環境部 書函(環評相關會議)

環境部環境影響評估審查委員會第 49 次會議紀錄

案由 新竹科學園區（寶山用地）第 2 期擴建計畫環境影響說明書第三次環境影響差異分析報告

新竹科學園區(寶山用地)第2期擴建計畫
環境影響說明書
第三次環境影響差異分析報告
環境影響評估審查委員會第49次會議

本次變更土方暫置區規劃

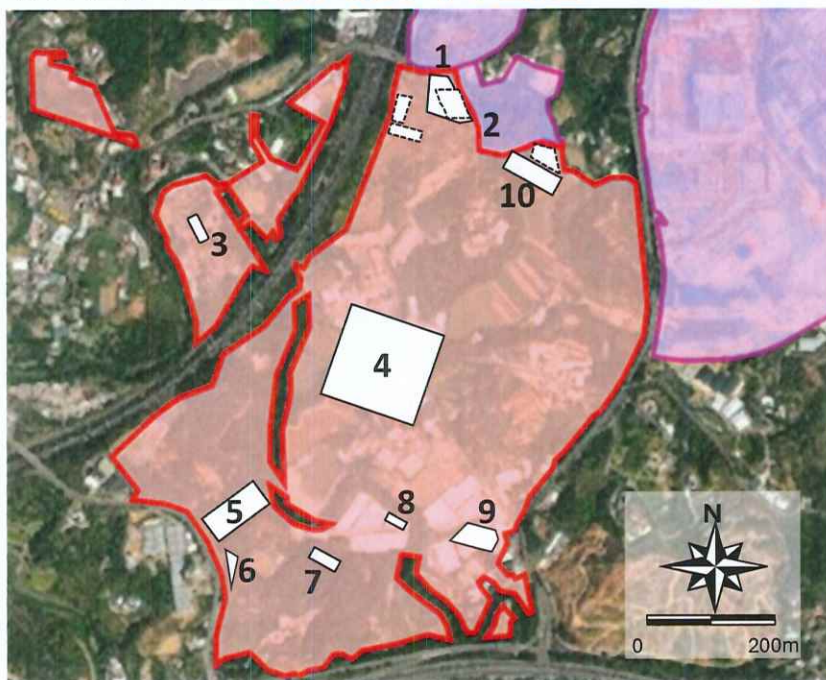
- (一) 本部環境保護司代召集人說明略以「本案審查歷程如會議資料所述，請委員參閱。」
- (二) 張委員瓊芬發言略以「依據本次簡報第6頁的內容，經核算本案土石方暫置面積與最大暫置量數值分別為119,100平方公尺與421,800立方公尺。然而，比對表6.1-3逸散量計算結果，變更前後面積數據（119,100平方公尺與106,400平方公尺）顯然不一致，這將導致逸散總量的計算結果出現偏誤。另外，針對暫置區的規劃，考量到周邊居民的感受，先前建議調降暫置高度以減輕視覺壓迫感；但就目前資料觀之，開發單位似乎不願調降高度，請問是否確實如此？」
- (三) 開發單位回應略以「首先如簡報備註所示，由於整體開發採分階段進行，部分暫置區在各階段存在重疊情形。以編號一與編號二為例，雖然分別羅列各自的面積，但經實際核算，共同發生之最大堆置面積即為逸散量計算所採用的數值。此外，誠如委員指教，受限於目前大環境情勢，

- (四) 張委員瓊芬發言略以「根據開發單位的說明，內文記載的重點在於優先減少面積，而非簡報中所述的優先降低堆置高度。關於『優先考量』的執行重點究竟為何，目前文字表述與口頭說明存在出入，請開發單位務必明確說明清楚，究竟哪一項才是實際優先執行的準則。」
- (五) 開發單位回應略以「由於配合不同開發期程的推進，現實情形後續可供堆置的面積確實會日益減少，在此條件限制下，本局承諾若未來去化管道趨於穩定，將會盡力調降堆置高度，並以不超過 10 公尺為原則進行管控。」
- (六) 主席葉副主任委員俊宏發言略以「開發單位表示規劃儘量在區內進行堆置。然而，隨著園區內各工廠逐一興建，未來可供堆置的面積確實會持續減少。針對土石方去化的問題，本日內政部國土管理署的朱副署長亦有出席會議，據了解內政部國土管理署正積極研議相關解決方案，是否請朱委員對此進行說明？」
- (七) 內政部朱委員慶倫發言略以「針對國土管理署所提供的意見，目前因土石方採全流向控管，在去化管道上確實面臨挑戰。相較於過去隨意棄置較普遍的情形，現今無論是處理成本或最終處置場所，皆遭遇實務上的困難，但內政部正積極介入處理。關於外運規劃，如簡報提及的臺北港與航空城等選項：桃園航空城目前優先收受桃園市內的公共與民間工程土石方，新竹外運至桃園恐有難度；相較之下，臺北港則對北部公共工程開放，並設有明確收費標準。此外，除區內暫置外，開發單位正透過中央與地方協法規突破，積極推動擴大暫置場空間。目前新竹縣、市及苗栗地區已有民間業者申請增設土資場，顯示產業對土石方處理需求已有回應，以上為整體現況說明。然而，問題依然存在，本次變更後，儘管填方量減少，但挖方量與外運量卻持續增加。雖然最理想的狀態是在工區內達成

區內暫置量達到上限（如五成或六成）卻仍無法外運時，是否具備具體的應變機制？若能透過土石方管理計畫落實逐步去化，而非堅持 10 公尺的堆置高度，應有空間承諾調降至 6 公尺以下。請開發單位審慎研議，而非僅以『洽談中』作為平衡數據的說明。其次，關於交通衝擊評估，寶山地區部分路段的服務水準已有惡化趨勢，但簡報中並未釐清不同情境下的情境模擬。開發單位應進一步說明：若採『即挖即運』以降低暫置量，對交通產生的最大衝擊為何？若採『先行堆置、分批外運』，其車次規劃對服務水準的影響又是如何（例如是否從 A 級降至 B 級）？唯有釐清不同方案下的交通模擬差異，才能讓地方明確瞭解實際的交通衝擊，請對此補充說明。」

(十三) 劉委員小蘭發言略以「原先本人關注土石方無法外運的問題，不僅涉及土石方處置，更關乎園區未來的整體運作。目前規劃的土石方暫置區多位於停車場與公園用地上，本人在確認意見中已要求說明：『若土石方滯留無法外運，是否會衝擊園區正常機能？』，雖然開發單位承諾屆時將提出因應對策以確保不影響運作，但本人認為目前的規劃仍存有高度風險。尤其今日觀察到，開發單位雖提出約 39.5 萬立方公尺的洽談量，但相對於整體需外運的 100 多萬立方公尺之土石方，缺口依然巨大。本人認為不應等到問題發生後才尋求對策，開發單位現在就應具體說明：若土石方持續無法去化，導致公共設施長期被土石方占用，園區究竟要如何維持運作？請務必針對此極端情境提出預防性的管理方案。」

儘管希望能即挖即運，但執行上確有困難，現階段仍以區內堆置為原則以減少環境影響。若未來去化管道趨於穩定，且行政院與內政部相關研議有具體進展，本局後續將以調降堆置高度為優先考量。」

- (十一) 開發單位回應略以「針對堆置議題，首先說明園區整體的空間配置。目前主要暫置空間位於廠區中心，且所有堆置皆遵循 1:1.5 的斜坡比例限制。考量鄰近居民的感受，靠近外部邊界區域的堆置高度現況均未達 10 公尺，實際約維持在 8.5 公尺以下；至於 10 公尺的高度申請，則是因應未來去化不確定性所預留的彈性空間。在土石方去化規劃方面，如先前列表所示，部分土石方已提供予其他公共工程作為回填使用，另有部分則暫留於廠區內，以利工地現場即時回填之需。針對剩餘待處理土石方，開發單位將持續採納國土管理署及委員之建議，積極尋求多元去化管道並擴大土石方再利用方式，以確保土石方處置能持續且穩定地運行。」、「針對交通衝擊評估，原始交通影響評估中已採保守估算，以每小時雙向各 46 車次的最高運輸量作為基準，並規劃於離峰時間進行運輸作業。未來即使採行『即挖即運』模式，最大車次仍會嚴格管控在每小時 46 輛次以內。在分流實務上，目前規劃 3 個工區出入口：北側兩處出入口主要經由北向銜接國道 1 號，南側路口則往南銜接國道 3 號。透過此分流機制，46 車次的交通衝擊將被有效分散，評估結果顯示各路段仍能維持原有的交通服務水準，不至於造成惡化。」、「針對江委員所提意見，未來開發單位將採

- (一) 本環境影響差異分析報告審核修正通過。
- (二) 吳委員義林及張委員瓊芬之意見，經開發單位於會中說明，業經本會確認，請開發單位將補充說明資料，以及「土石方暫置區編號 1、2 之土石方堆置高度應低於 9 公尺」納入定稿。
